**Verslag huishoudelijke elektrische installatie op laagspanning en zeer lage spanning****Algemeen:**

Referentie: 009-20260529-02	Datum controle: 29/05/2026
Keurder: 009

Eigenaar:	Onbekend	EAN-code:	Onbekend
Adres installatie:	Bakergemveldbaan 129, 9470 - Denderleeuw	Nummer teller(s):	1lgz0568978997
		Distributienetbeheerder installatie:	Fluvius
Datum uitvoering installatie:	☐ Vóór 01/10/1981 ☒ Tussen 01/10/1981 en 01/06/2020 ☐ Vanaf 01/06/2020		
Type:	☒ Wooneenheid ☐ Niet-huishoudelijk ☒ PV ☐ Batterij ☐ Laadpaal

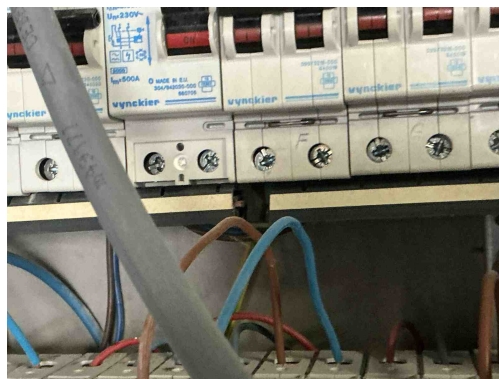
T21 - Het elektrisch materieel is niet geplaatst volgens de voorschriften van de fabrikant/ regels van goed vakmanschap . (Boek 1: 1.4.1.3)

Opmerking: Ophanging vijzen niet afgedekt, camaansluiting niet afgedekt,

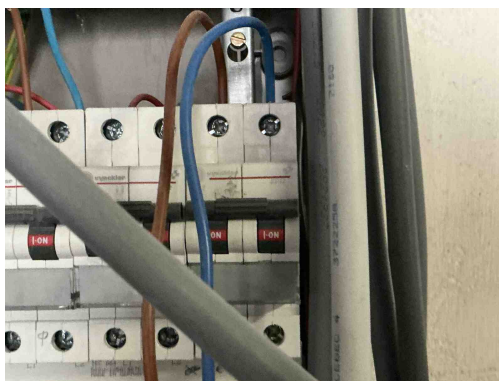
T21 - Het elektrisch materieel is niet geplaatst volgens de voorschriften van de fabrikant/ regels van goed vakmanschap . (Boek 1: 1.4.1.3)

Opmerking: Ophanging vijzen niet afgedekt, camaansluiting niet afgedekt,

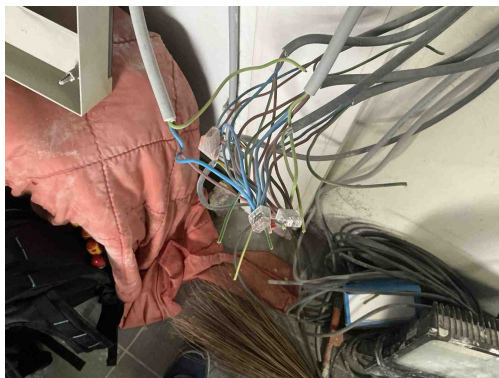
B24 - De sectie van de interne bekabeling van het elektrisch bord is niet aangepast aan de te verwachten stroom (Boek 1: 4.4.1.1/4.4.1.2).
Opmerking: 32A 6mm

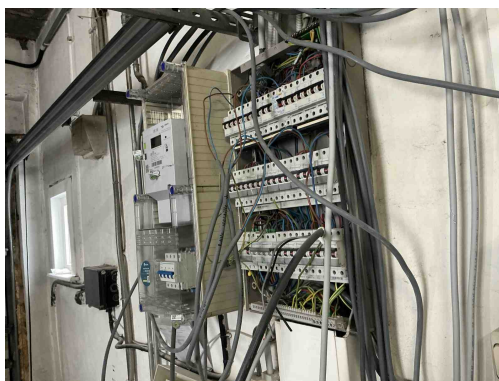
C26 - De verbindingen zijn niet gebeurd in borden, in aftakdozen, aan de klemmen van contactdozen, schakelaars of in de verlichtingstoestellen (Boek 1: 5.2.6.1).
Opmerking: Garage,

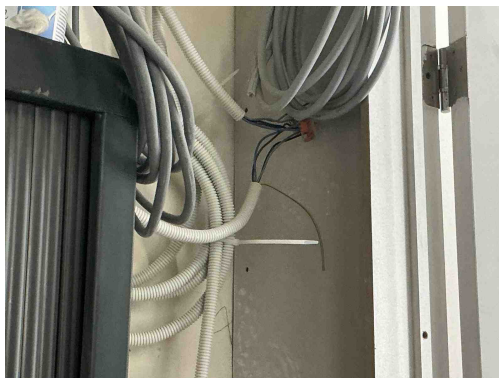
C26 - De verbindingen zijn niet gebeurd in borden, in aftakdozen, aan de klemmen van contactdozen, schakelaars of in de verlichtingstoestellen (Boek 1: 5.2.6.1).

Opmerking: Garage,

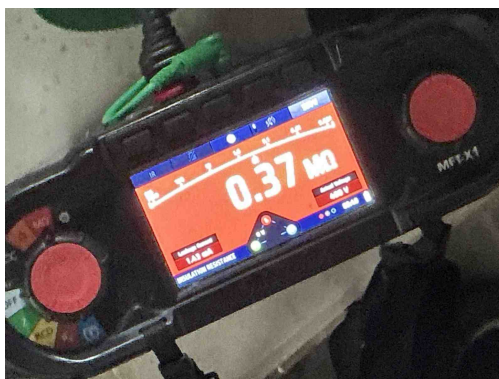
C26 - De verbindingen zijn niet gebeurd in borden, in aftakdozen, aan de klemmen van contactdozen, schakelaars of in de verlichtingstoestellen (Boek 1: 5.2.6.1).

Opmerking: Garage,

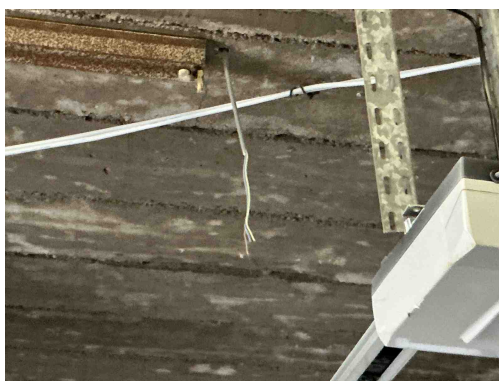
I01 - De waarde van de isolatieweerstand per kring dient tenminste 0,50 Mohm ($1000 \times U_{test}$) te zijn (Boek 1: 6.4.5.1).
Opmerking: Meerdere automaten,

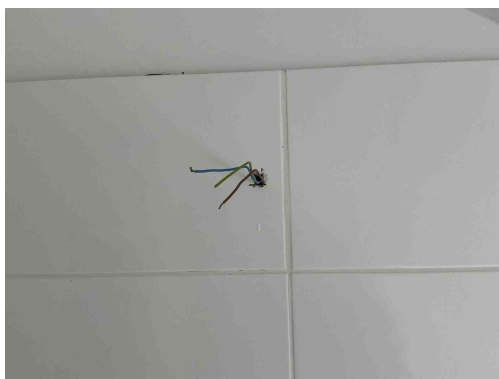
C28 - Niet gebruikte leidingen onder spanning zijn niet op een degelijke manier geïsoleerd of verwijderd (Boek 1: 4.2.1.1).

C21 - Het gebruik van geleiders van het type VOB, zonder bijkomende afscherming is niet toegestaan (Boek 1: 5.2.9.6).

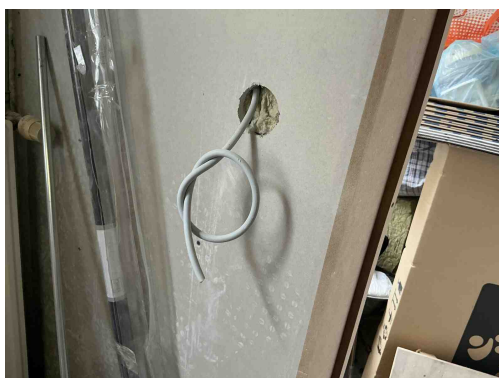
C28 - Niet gebruikte leidingen onder spanning zijn niet op een degelijke manier geïsoleerd of verwijderd (Boek 1: 4.2.1.1).

C21 - Het gebruik van geleiders van het type VOB, zonder bijkomende afscherming is niet toegestaan (Boek 1: 5.2.9.6).

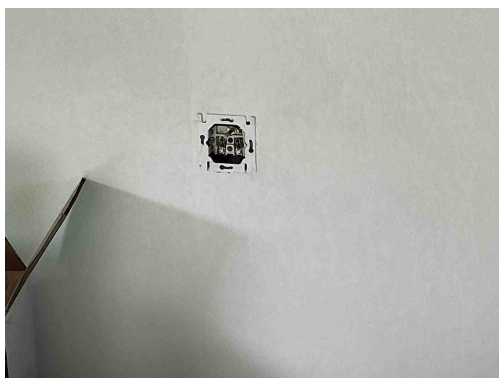
C28 - Niet gebruikte leidingen onder spanning zijn niet op een degelijke manier geïsoleerd of verwijderd (Boek 1: 4.2.1.1).

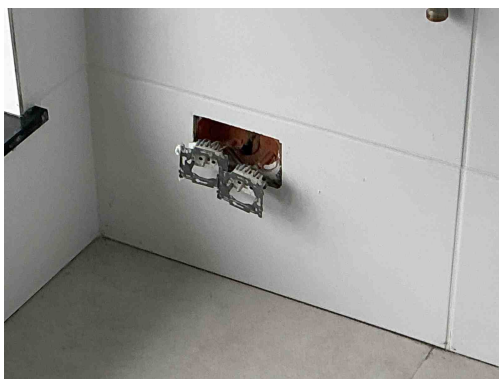
T11 - De contactdozen waarvan de toegekende stroomsterkte maximaal 16A en de toegekende spanning maximaal 250V bedraagt en niet bedoeld zijn voor de voeding van een of meerdere verbruikstoestellen voor een specifiek doel en niet geplaatst zijn in of op schakel- en verdeelborden, beschikken niet of IPXX-D (incl. gemeenschappelijke delen residentieel geheel) (Boek 1: 4.2.2.3/5.3.5.2).

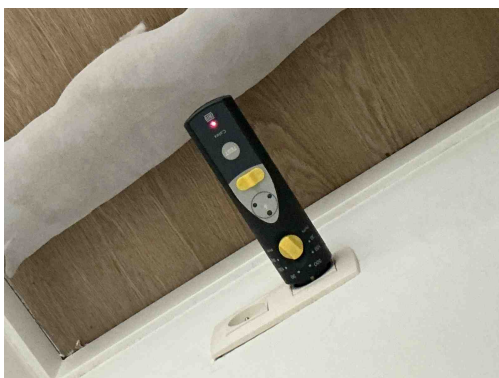
T11 - De contactdozen waarvan de toegekende stroomsterkte maximaal 16A en de toegekende spanning maximaal 250V bedraagt en niet bedoeld zijn voor de voeding van een of meerdere verbruikstoestellen voor een specifiek doel en niet geplaatst zijn in of op schakel- en verdeelborden, beschikken niet of IPXX-D (incl. gemeenschappelijke delen residentieel geheel) (Boek 1: 4.2.2.3/5.3.5.2).

T10 - Bepaalde contactdozen en/of schakelaars zijn niet degelijk bevestigd (Boek 1: 1.4.1.3).

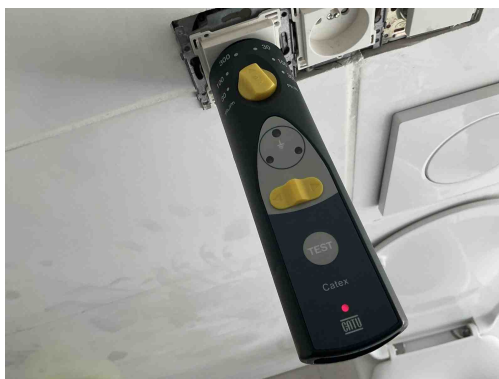
A16 - Er is geen continuïteit van de beschermingsgeleider van de contactdoos (Boek 1: 5.4.3.4).

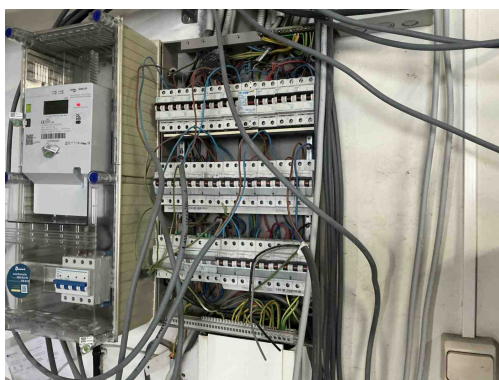
A16 - Er is geen continuïteit van de beschermingsgeleider van de contactdoos (Boek 1: 5.4.3.4).
